watertoets 8 juni 2020 dossiercode 20200608-33-23478

waterschap 30 juni 2020 kenmerk IN20- Z16947

## Bouw woonwijk Rundehaven, Ter Apel.

### Uitgangspuntennotitie Watertoets (normale procedure)

Kaart: Gemiddeld Hoogste Grondwaterstand (GHG in m-mv)

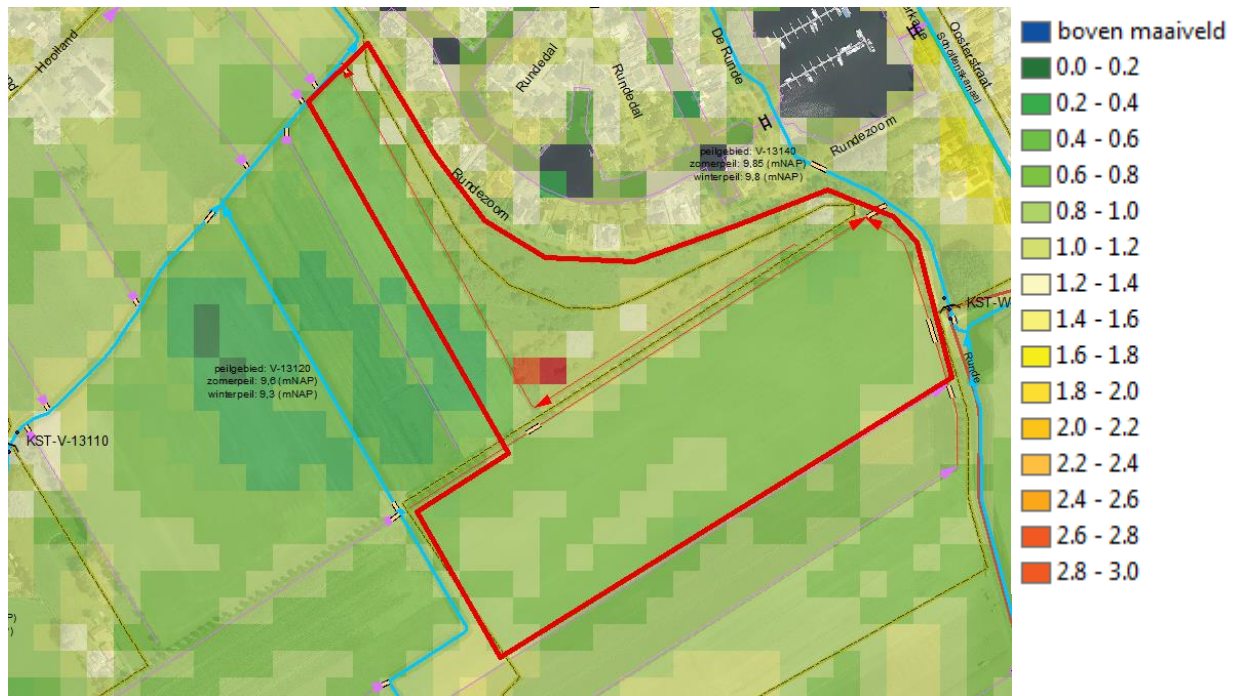
In de huidige situatie voldoen grote delen van het plangebied niet aan de droogleggingsnormen. Bij verdere uitwerking en inrichting van het plangebied dient hier rekening mee te worden gehouden.

Kaart: drooglegging (in m-mv)

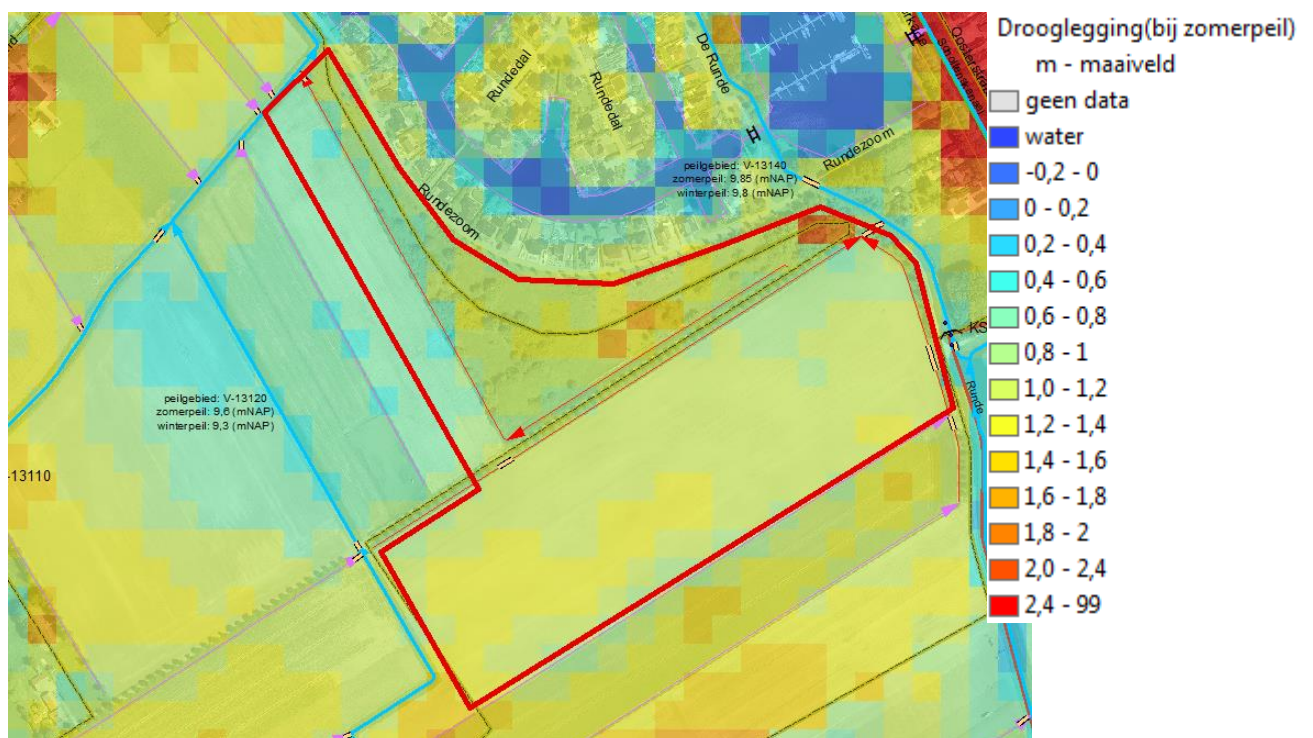
*Voor het ingediende plan is een peilwijziging gewenst voor het betreffende peilgebied; deze wijziging moet aangevraagd worden, zodat een nieuw peilbesluit kan worden op- en vastgesteld. Het belangrijkste uitgangspunt hierbij is echter dat andere in het gebied en direct omgeving voorkomende functies en grondgebruik geen overlast en/of schade hiervan mogen ondervinden. Maatregelen dienen hiervoor genomen worden om de effecten te voorkomen en/of te compenseren.*

## **Bijlage: situatie drooglegging ten westen van het plangebied (juni 2017)**

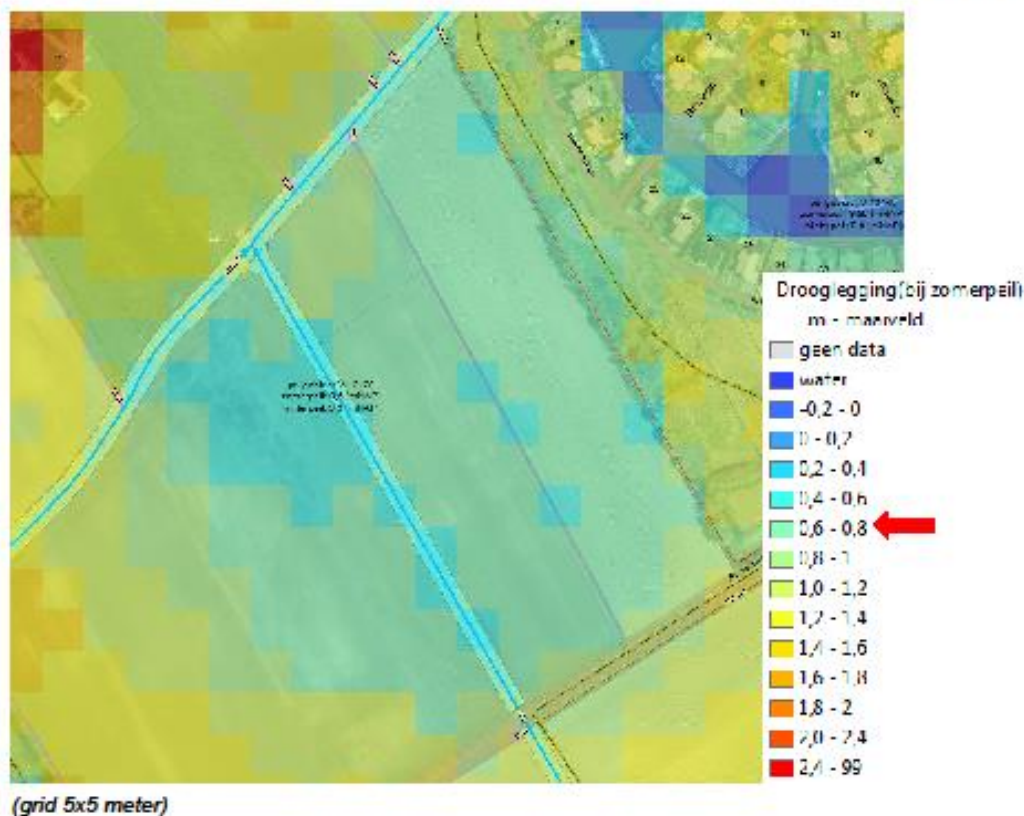
Als droogleggingsnorm voor bouwland wordt 1,00 m-mv aangehouden.  
Kaart drooglegging is afgeleid van de hoogtekaart.

Voor het peilgebied, met een ZP +9,60 mNAP en een WP +9,30 mNAP, zou voor het perceel Smit een maaiveld rond +10,60 mNAP de drooglegging van 1,00 m geven bij ZP. Nu ligt de drooglegging over het algemeen tussen 0,6 en 0,8 meter (rode pijl).

Bestaande maaiveldhoogte van het bouwland zijn hieruit af te leiden en liggen tussen +10,20 mNAP en +10,40 mNAP. Daarmee zou een eventuele ophoging van het perceel liggen tussen 0,20 – 0,40 meter.

Het belangrijkste in de nieuwe situatie zal de aanleg van een scheidingssloot zijn tussen het plangebied en het landbouwperceel. Deze sloot zal een drainerende en afvangende werking hebben op de nieuw in te stellen peilen in het plangebied (kanaalpeil). Advies aan de projectontwikkelaar in overleg te treden met eigenaar van dit perceel en te komen tot een aanvullende maatregel, het ophogen van het perceel bouwland. Gronden westelijk (perceel Heller) van de hoofdwatgang van het waterschap staan niet onder invloed van dit plan, op deze percelen is ophogen wel gewenst, maar niet toe te rekenen aan het plangebied.
